Linz, 27. August 2021

Neubau Seilbahn inkl. Tal- und Bergstation, Speicherteiche, NSG Warscheneck Süd - Frauenkar, Hinterstoder Wurzeralm Bergbahnen AG

Stellungnahme der Oö. Umweltschutz

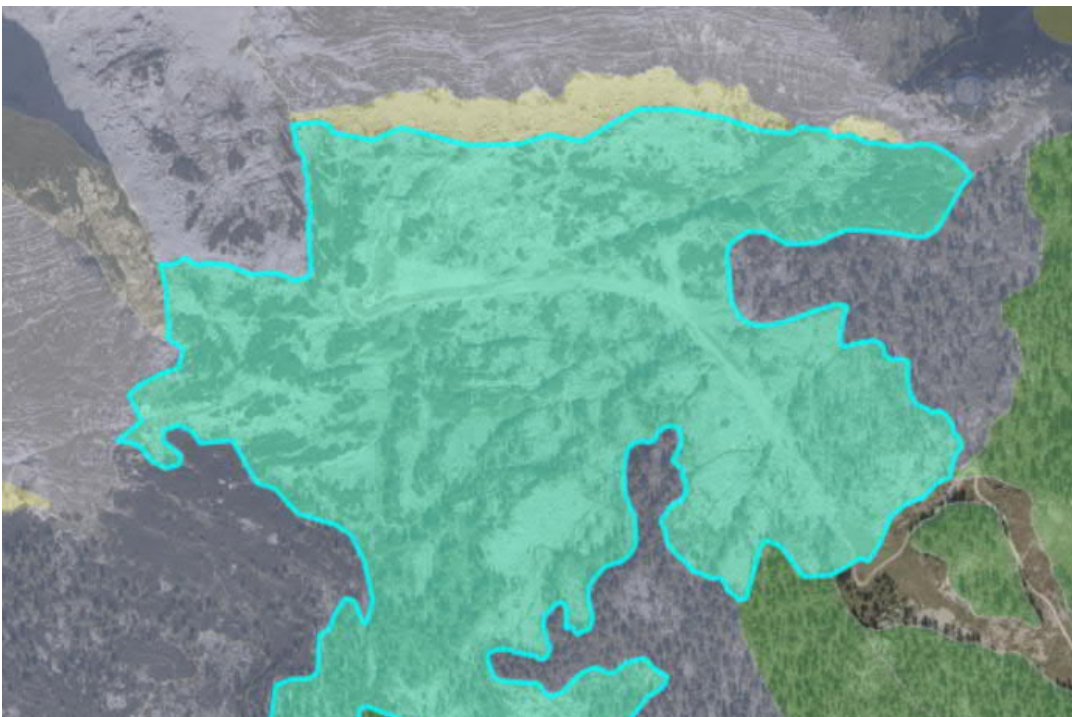
BirdLife Österreich weist in einer Einschätzung darauf hin, dass im NSG Wurzeralm Warscheneck-Süd-Burgstall (1190 ha) und LSG Wurzeralm (258 ha) bereits jetzt erhebliche Defizite im praktischen Vogelschutz bestehen, die sich – nach Einschätzung der Oö. Umweltschutzbehörde – durch eine Nutzungsintensivierung noch verstärken würden:

So verbietet die Naturschutzgebietsverordnung beispielsweise zwar bereits derzeit das Variantenschifahren und Varianten-Snow-Boards und ermöglicht die Kennzeichnung von Raufußhuhn-Zonen. Gelebte Realität ist es jedoch, dass auf ca. 230 ha (>16 % von 1450 ha) das Variantenschifahren/Snow-Boards ohne jede Reglementierung toleriert wird (gelbe Fläche) und Raufußhuhn-Zonen nicht ausgewiesen sind.

Dies trägt entscheidend dazu bei, dass Auerhuhn-Bestände in beiden Schutzgebieten in den letzten 30 Jahren massiv zurückgehen, soweit dies an regelmäßigen Streufunden beurteilbar ist.

Einzugsgebiet und Wasserwegigkeit laut Einreichprojekt

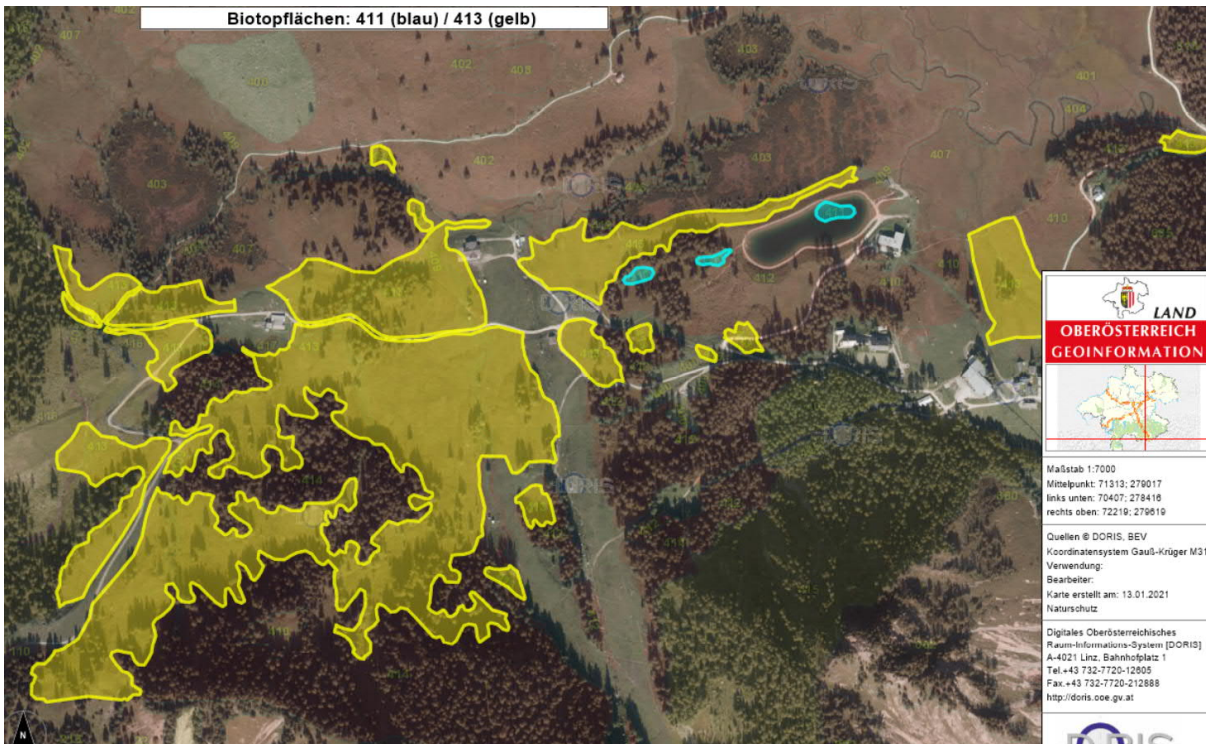
Was die dauerhafte unmittelbare Beeinträchtigung von Moorflächen durch das geplante Vorhaben angeht, so liegt der Fokus auf der Talstation und den Pistenzubringern (Schiweg + Pistenadaptierungen zwischen alter und neuer Talstation). In diesem Bereich sind Flächen, die sich als flachgründiges, sauergrasdominiertes Moor identifiziert lassen. Andere Teilbereiche aber können auch eine Vernässung/Versumpfung ohne Torfbildung sein, die sowohl sekundär aufgrund der angrenzenden, einen Rückstau verursachenden Schüttung, aber auch primär durch den labilen Untergrund und dessen Verwerfungen entstanden sein dürften. Ergänzt wird dieses Mosaik aus Quellfluren, sehr feuchten Weiden und flachgründigen Moorbereichen durch Borstgrasrasen auf Hügelchen und Geländekanten.

Errichtung des nunmehr bestehenden Speicherteichs

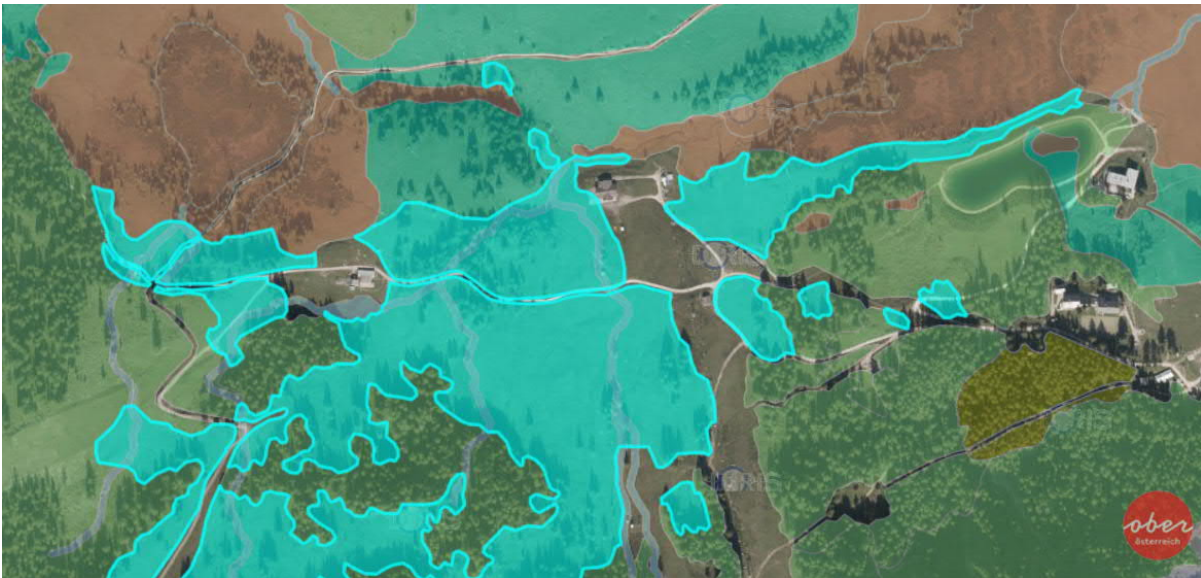
Bereits durch die Errichtung des nunmehr bestehenden Speicherteichs nahe dem Linzer Haus wurden die Biotopflächen 411 teilweise zerstört. Diese 3 blauen Flächen sind in der früheren Biotopkartierung als Niedermoorflächen (einschließlich Quellmoor) ausgewiesen. Diese im Behördenverfahren scheinbar ignorierte Biotopkartierung hält fest: „Ein geplanter Umbau der beim Linzer Haus gelegenen Doline zu einem Wasserspeicher für Schneekanonen sollte unbedingt vermieden werden, zumal hier auch das Sumpfläusekraut vorkommt.“
